Notes d'évolution PILOTE TABLETTE OPRN

PILOTE OPRN V8(20/07/2020) ➔ V9(08/08/2020)

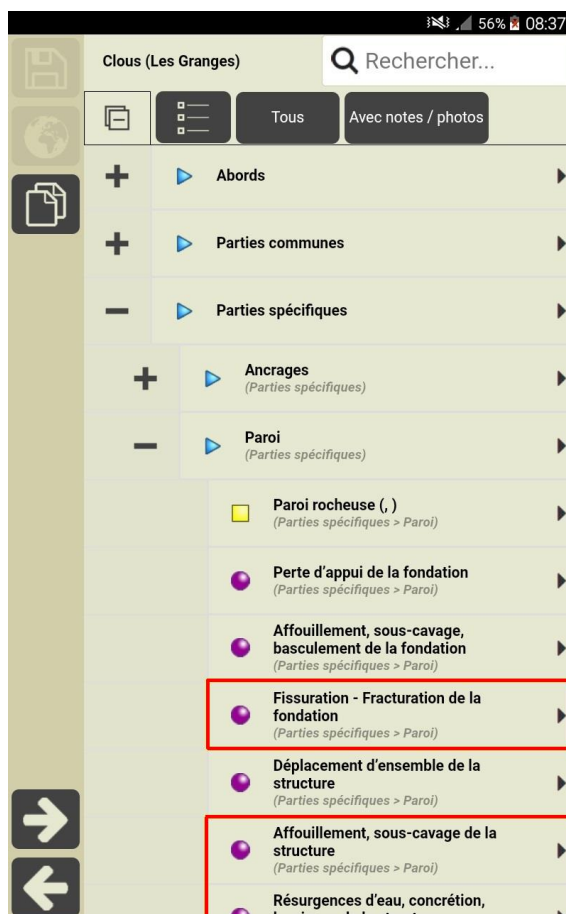
- Ajout de l'élément « Paroi » :

L'élément « Paroi » ajouté dans la structure

Trois défauts présents

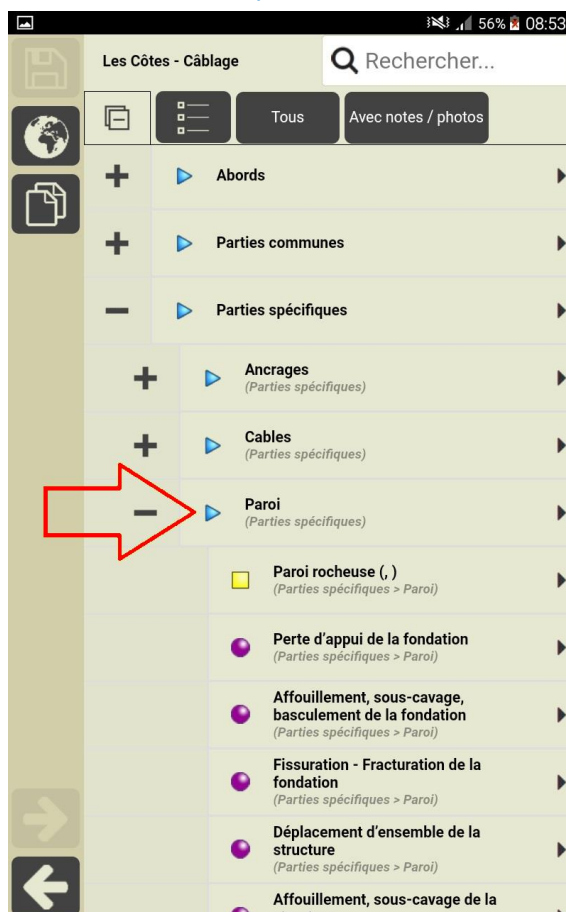
- Suppression de l'élément « Ancrage 2 » :

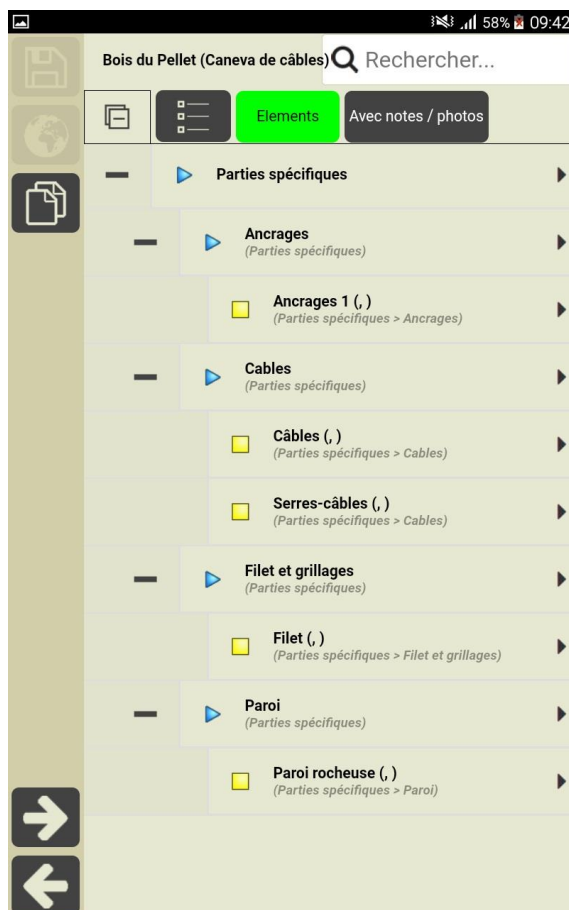
- Remplacement de l'élément « Soutènement » par l'élément « Paroi » :

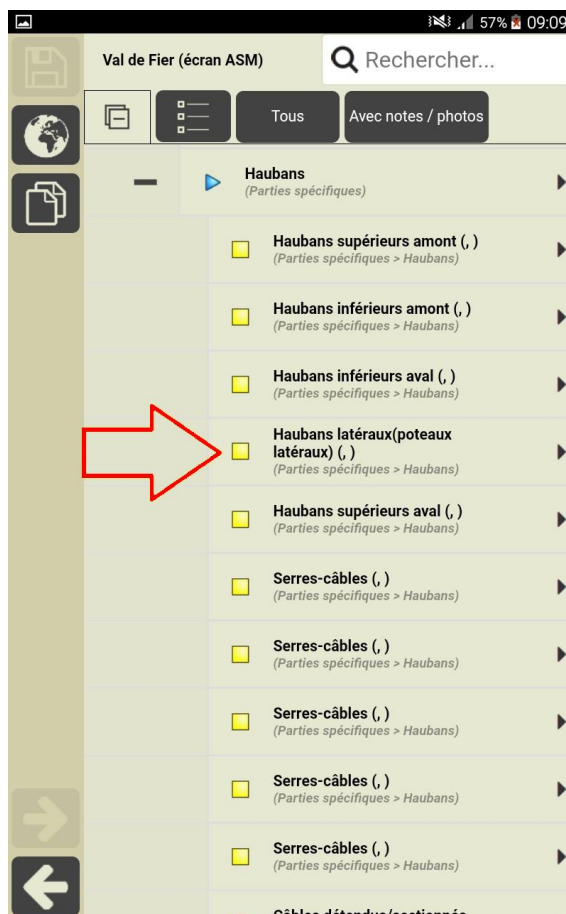
- Ajout de l'élément « Ancrages des poteaux » :

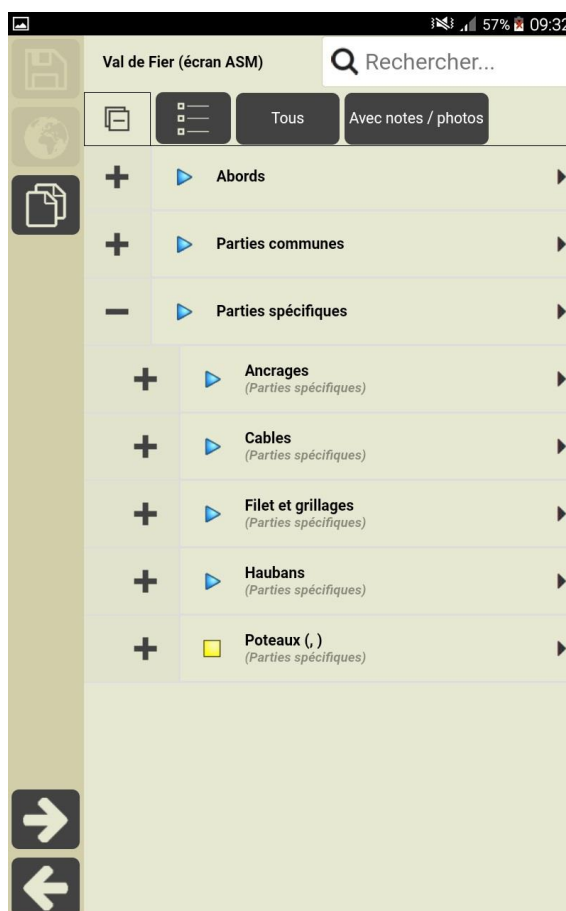
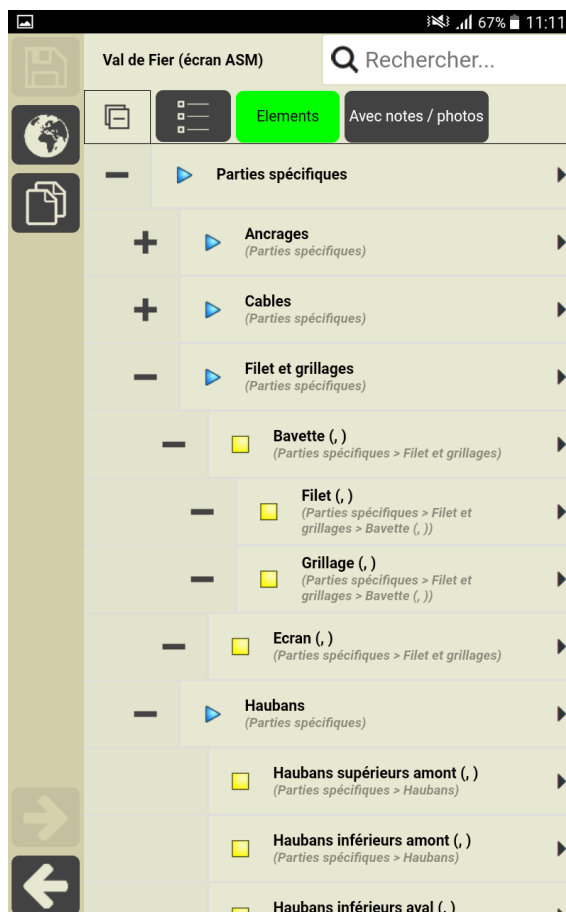
- Ajout d'un élément « Hauban » supplémentaire et son élément « Serres-câbles » associé :

- Suppression de l'élément « Frein » :

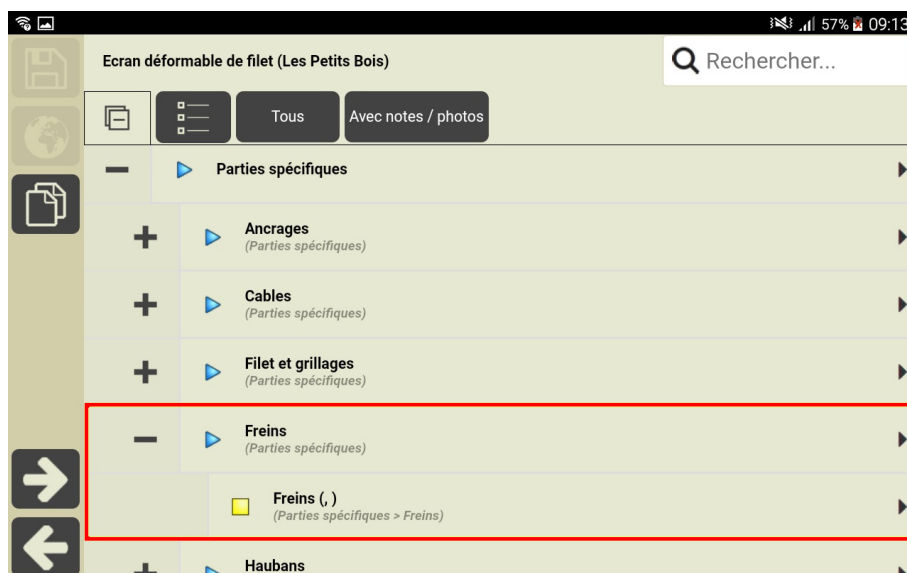
- Le nœud « Freins » a été remonté d'un niveau dans l'arborescence :

« Dimension des mailles » des Grillages

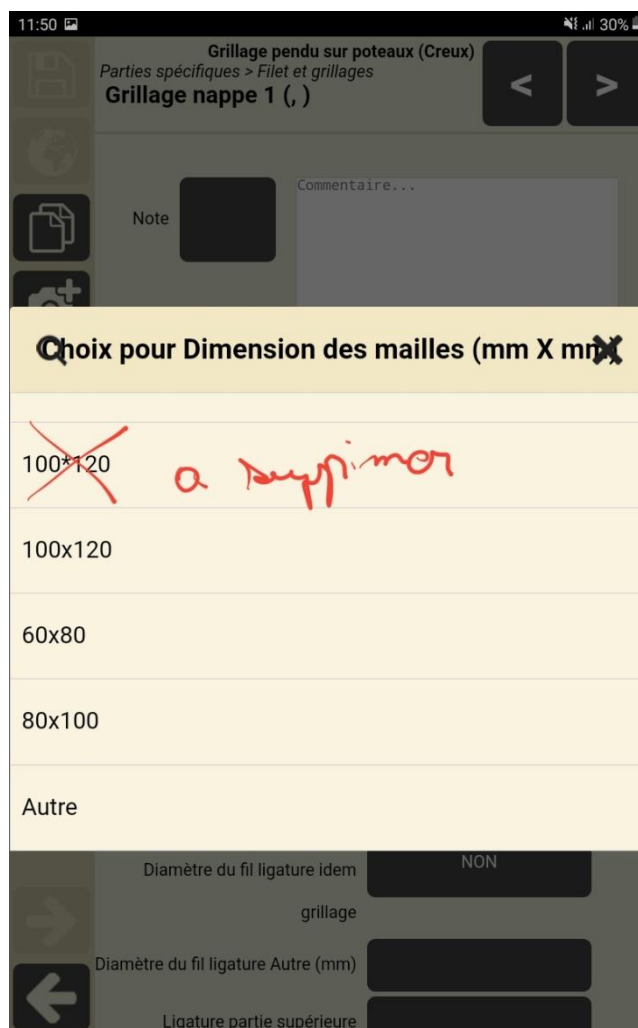
Bug lié à la base de données

► Il sera nécessaire de remplacer les instances « 100*120 » par « 100x120 »
